**Avis délibéré de la mission régionale d'autorité environnementale
relatif au projet de requalification du secteur Bisanne 1500
-Remplacement du télésiège Les Rosières-
présenté par la Société Publique Locale Domaines Skiables des
Saisies
sur la commune de Villard-sur-Doron (73)**

Avis n° 2020-ARA-AP-1098

Figure 5 : orientations d'aménagement et de programmation n°8 et 9 du plan local d'urbanisme de Villard-sur-Doron (source: site internet communal)

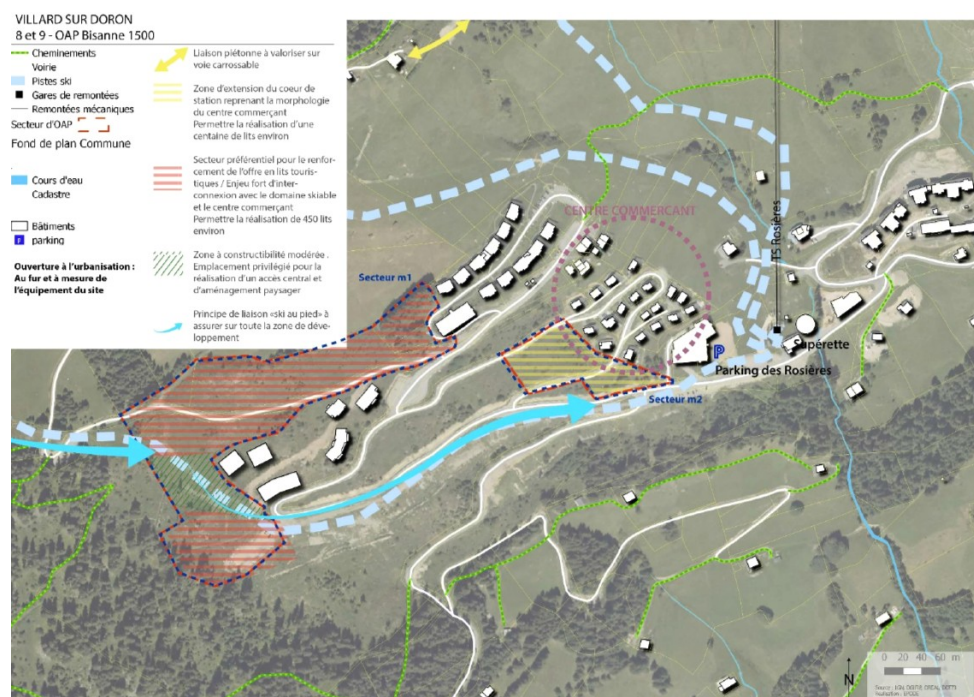
Le dossier mentionne discrètement (dans le scénario de référence) des projets d'urbanisation et d'aménagements portés par la commune sur la station-village Bisanne 1500. Il ne mentionne pas le schéma de cohérence territoriale (mai 2018) en faveur de l'implantation, sur deux sites, de résidences de tourisme à Bisanne 1500 (points D et E sur la figure 4) pour un maximum de 1 000 lits à l'horizon du Scot, ni le plan local d'urbanisme du 19 mars 2019 de la commune⁴ dont les orientations d'aménagement et de programmation n° 8 et 9, de 450 lits, concernent certains de ces aménagements (point D) (cf. Figure 5). En outre, il apparaît que des aménagements devraient être réalisés par la commune « *qui concernent principalement l'agran-*

dissement des routes, l'ajout de parkings supplémentaires en bas des pistes, la construction d'une zone d'accueil des vacanciers en face de l'office du tourisme, l'ajout d'éclairages publics pour les piétons, l'aménagement du front des neiges,... »⁵. Si tel était le cas, ces aménagements formeraient un projet, dans la définition de l'article L. 122-1 du code de l'environnement, avec les opérations présentées par la SPL des Saisies et devraient ensemble faire l'objet d'une étude d'impact unique.

L'Autorité environnementale recommande de revoir le périmètre du projet en y intégrant les aménagements (voiries, parkings, équipements, résidences) qui y sont fonctionnellement liés et d'approfondir leur présentation. Elle recommande d'évaluer les impacts globaux du projet ainsi défini.

Figure 6: Périmètres de protection des captages d'eau potable : en rouge, immédiate, en orange, rapprochée, en jaune, éloignée. L'aire d'étude du projet est représentée par la ligne rouge. Les points de captage sont les points blancs.(source : El page 120)

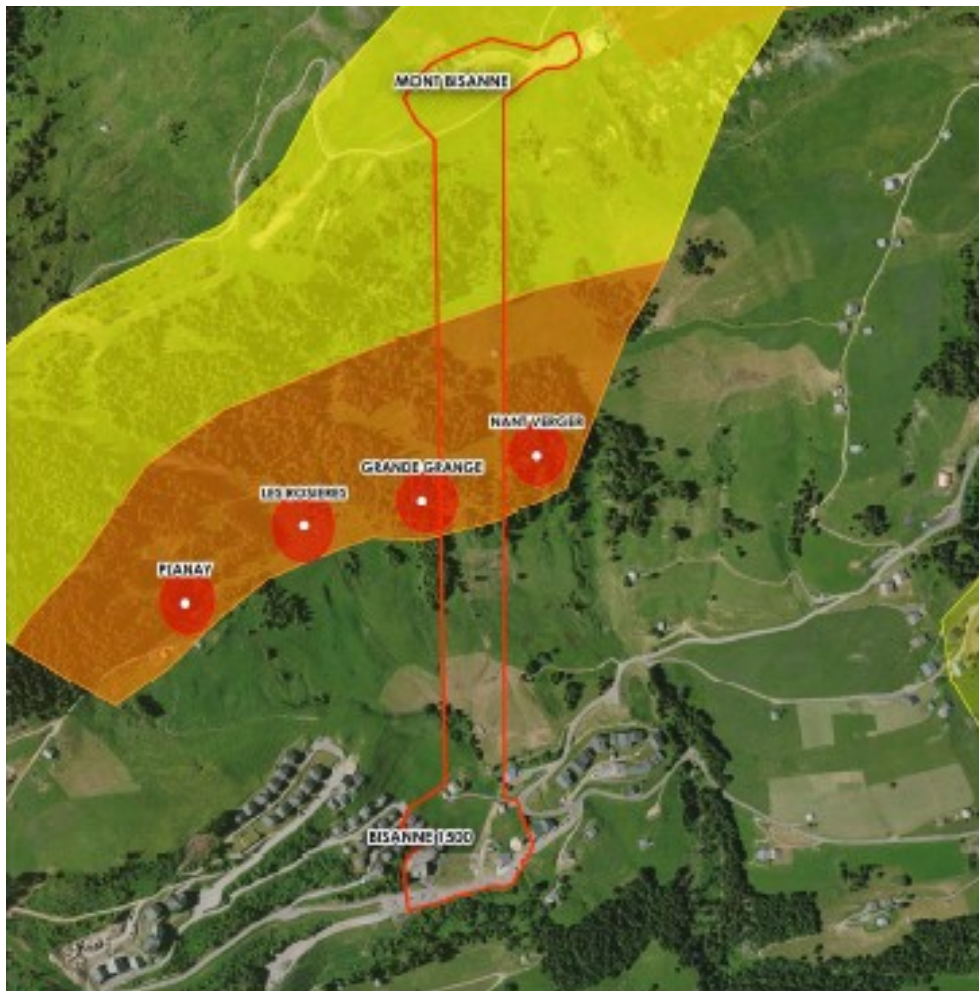
Le site du projet est concerné par les périmètres de protection immédiate, rapprochée et éloignée des captages de Nant Verger, de Grande Grange, des Rosières et du Planay ayant fait l'objet d'une déclaration d'utilité publique (DUP) le 12 mars 2018 (cf. figure 6). Le dossier présente de manière synthétique les règles applicables à chaque périmètre de protection. Les servitudes d'utilité publique liées à ces périmètres de protection sont jointes.

Des incidences du projet sur la ressource en eau potable sont pressenties dans le dossier³². La mesure d'évitement numéro 4 précise que les travaux seront réalisés en conformité avec les préconisations qu'émettra l'hydrogéologue dans son rapport. En l'absence des conclusions de l'hydrogéologue, il n'est pas possible de savoir quelles mesures seront mises en œuvre par le maître d'ouvrage, si elles seront de l'ordre de l'évitement ou de la réduction, ni si elles auront des impacts sur les caractéristiques du projet et les mesures ERC déjà prévues, et lesquelles. Si les caractéristiques du projet et ses incidences devaient évoluer significativement, une actualisation de l'étude d'impact devrait être présentée pour avis à l'Autorité environnementale.

L'Autorité environnementale recommande que le maître d'ouvrage s'engage à joindre l'étude de l'hydrogéologue agréé au dossier et à mettre en œuvre toutes ses prescriptions, à prendre les mesures nécessaires de réduction et de compensation de leurs impacts le cas échéant et à en assurer le suivi.
